Oggetto: **[ID_7873] GRAVINA IN PUGLIA (BA), POGGIORSINI (BA), GENZANO DI LUCANIA (PZ):**
progetto per la realizzazione di un impianto agrovoltaico della potenza nominale pari a 140,70 MW e delle
rispettive opere di connessione alla RTN, da realizzarsi nei Comuni di Gravina in Puglia (BA), Poggiorsini
(BA) e Genzano di Lucania (PZ).

Proponente: Sertekh 1 S.r.l.

Parere in merito alla VIA

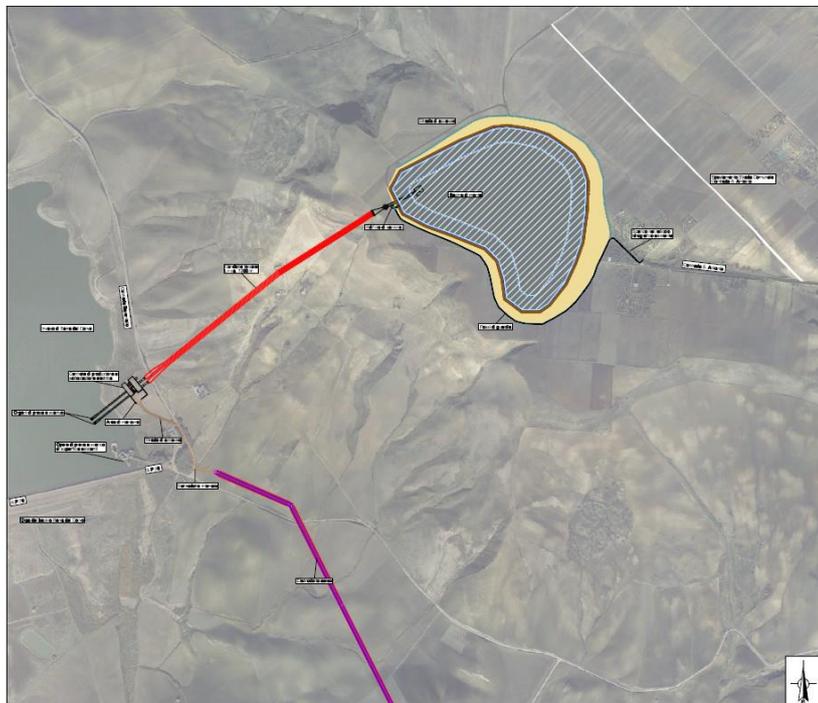
2.1.c. All'interno del nuovo Studio dell'Impatto Ambientale (cfr. 04_SIA_Studio_di_Impatto_Ambientale-QUADRO_A-B-C-D_rev_01_signed) il richiesto studio sugli effetti cumulativi è stato affrontato in un breve paragrafo, dove, a parere della Soprintendenza ABAP per la città metropolitana di Bari, non sono stati valutati correttamente gli impatti cumulativi dovuti alla presenza degli altri impianti. Infatti, per quanto riguarda gli impianti eolici in corso di autorizzazione la Ditta ha annotato: *“L'aspetto di impatto di cumulo, che più si pone per gli impianti eolici, è l'impatto visivo nei confronti dei siti “Natura 2000” attinenti all'area vasta”*. Tale affermazione risulta derivare da una concezione oramai superata per cui il paesaggio da tutelare sarebbe esclusivamente quello naturale, inteso strettamente come quello dei Parchi e dei siti naturalistici, senza tener presente le definizioni di paesaggio date ormai da decenni dalla Carta Europea del Paesaggio e dal Codice dei Beni Culturali e del Paesaggio.

Per quanto riguarda gli impianti idro-elettrici, la Ditta non ritiene di dover approfondire lo studio in quanto *“si rimanda ad altre sedi per la valutazione di precedenza, relativa all'occupazione del suolo in questione”*.

Pertanto si ritiene necessario sottolineare che non è stata riscontrata la richiesta di integrazioni formulata da questo Ministero.

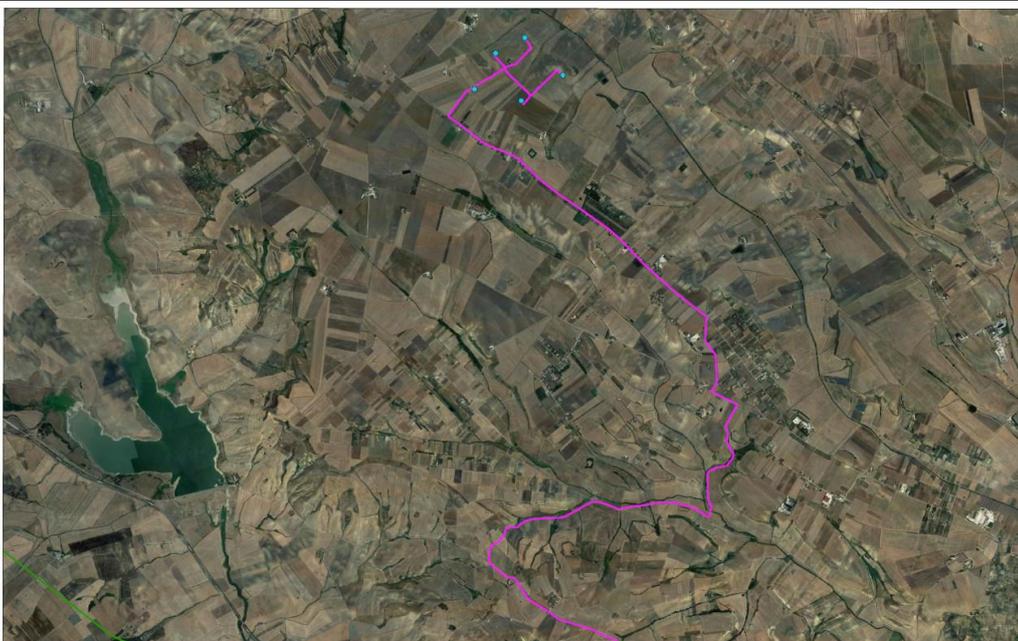
A meno di 1 km dalle zone di intervento è in corso di Valutazione di Impatto Ambientale il progetto di impianto idroelettrico presentato dalla società Fri.El (ID VIA 7858):

In corso di Valutazione di Impatto Ambientale è anche un secondo impianto idroelettrico, posto in prossimità ancora maggiore rispetto all'impianto oggetto del presente procedimento, presentato dalla Società Edison (ID VIA 8087):

Nelle stesse aree, inoltre, è in corso di Valutazione di Impatto Ambientale l'impianto da fonte eolica composto da 12 aerogeneratori denominato Parco Eolico Monte Marano presentato dalla società Fri.El. (ID VIA 7328):

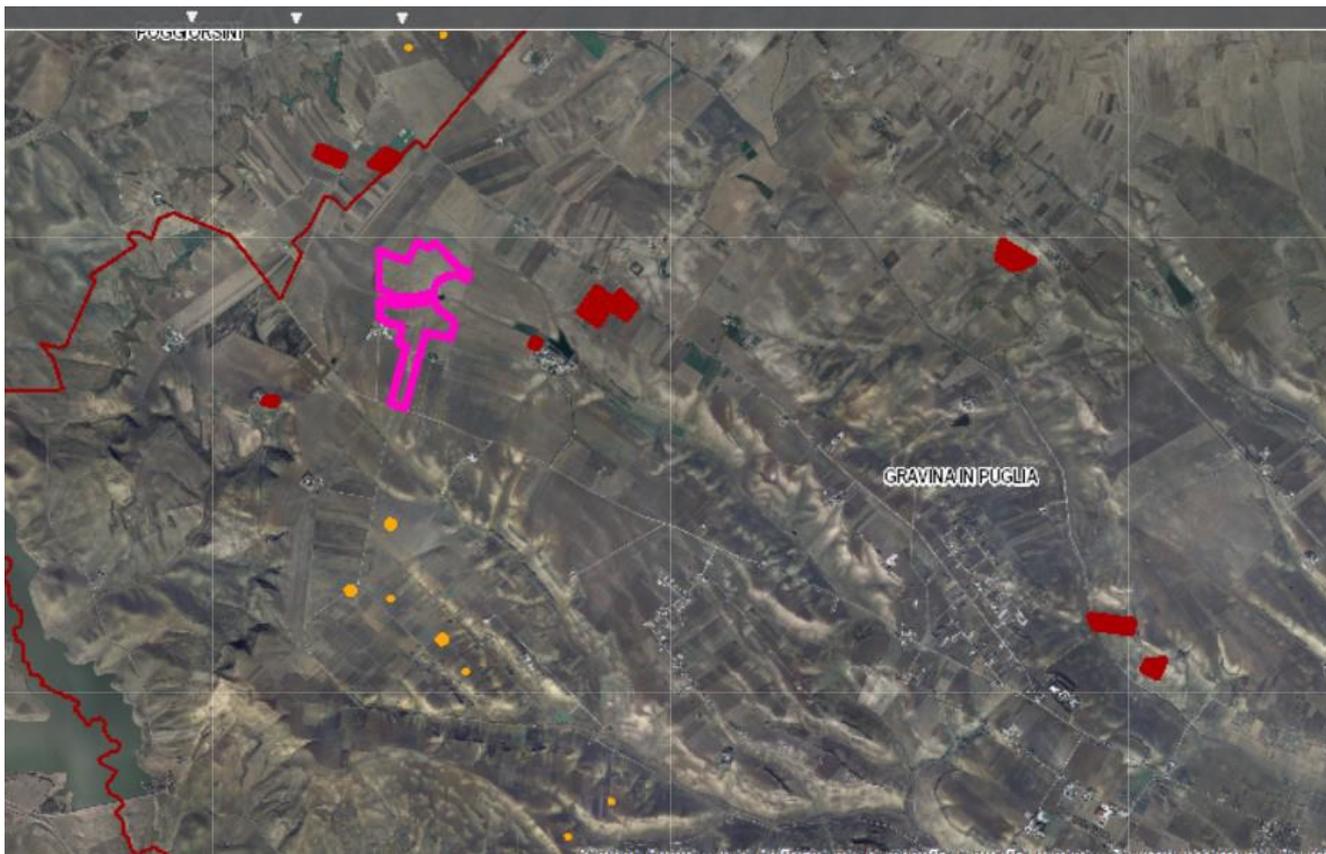
Il proponente, nella revisione dello Studio di Impatto Ambientale (cfr. Elaborato 04_SIA_Studio_di_Impatto_Ambientale-QUADRO_A-B-C-D_rev_01_signed.pdf), in merito alle richieste avanzate da questo Ministero relativamente agli impatti cumulativi, considerando gli impianti esistenti, afferma che *“L'impianto previsto è di circa 62 ha ed è situato nel raggio di 5 km dal centro delle aree di progetto. Non conoscendo i criteri di*

progetto, se dovesse realizzarsi, sommando i 182 ha del progetto in esame e i 12 ha degli impianti esistenti, arriveremmo a circa 256m ha di impianti fotovoltaici presenti nell'area vasta considerata, ciò significa che rispetto ai 125.882 ha, del sito prossimo "natura 2000 – Parco Alta Murgia", il suolo utilizzato per impianti FER rappresenta lo 0,20 %. Inoltre è da tener presente che il nostro impianto è di tipo AGROVOLTAICO, con una sottrazione di suolo di molto inferiore rispetto ad un impianto fotovoltaico a terra tradizionale".

La Soprintendenza ABAP per la città metropolitana di Bari, tuttavia, ritiene tale affermazione alquanto fuorviante: l'intervento non ricade all'interno della SIC o del Parco dell'Alta Murgia, siti dove tali impianti non possono essere realizzati, e fare un confronto tra l'estensione del parco oggetto del presente procedimento e quello del Parco Nazionale non ha alcun valore, in quanto non fornisce nessun dato oggettivo sull'impatto dell'impianto se realizzato sulla porzione di paesaggio direttamente interessata.

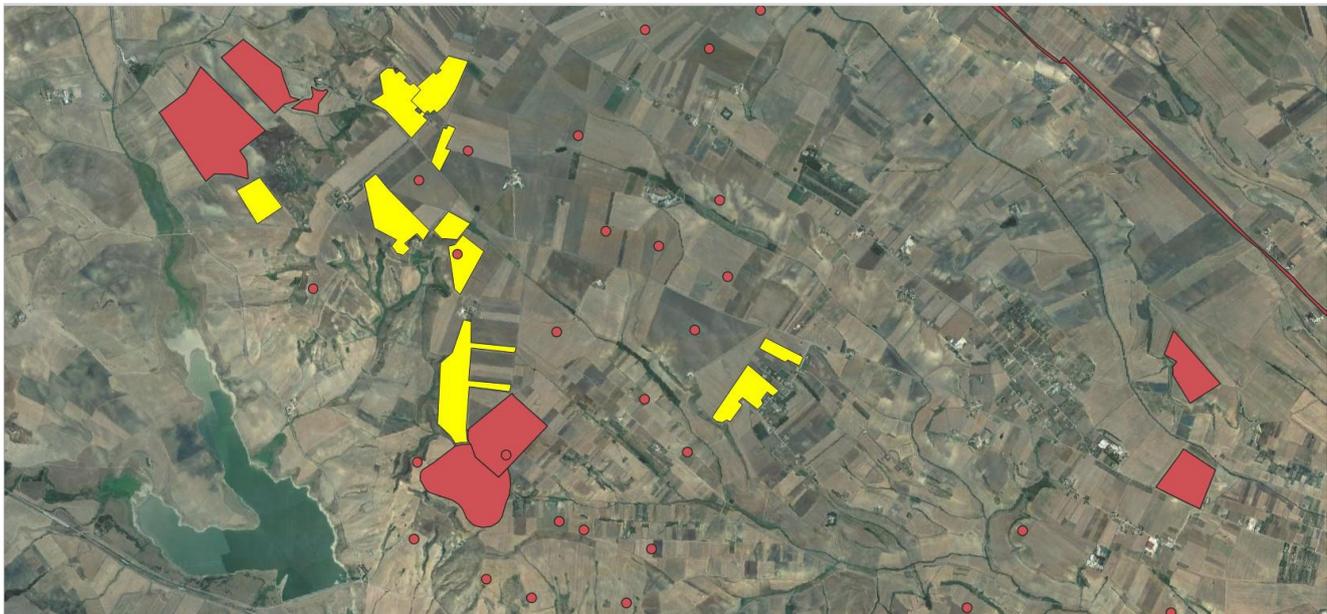
Si richiama pertanto lo stralcio della cartografia del sit.puglia.it in merito agli impianti da FER esistenti nell'area già fornita nella fase istruttoria precedente:

Per rendere immediatamente comprensibile lo stravolgimento del territorio agricolo del comune di Gravina a seguito dell'eventuale recepimento delle numerose istanze in corso di valutazione, si fornisce una planimetria redatta dalla Soprintendenza ABAP per la città metropolitana di Bari che riporta tutte le istanze finora presentate: in giallo è riportato l'impianto oggetto del presente procedimento, in rosso tutti gli altri. È anche evidente la sovrapposizione dei vari impianti in corso di valutazione, mentre gli effetti cumulativi legati alla co-presenza di impianti da fonti diverse, eolica e fotovoltaica, sono facilmente intuibili.
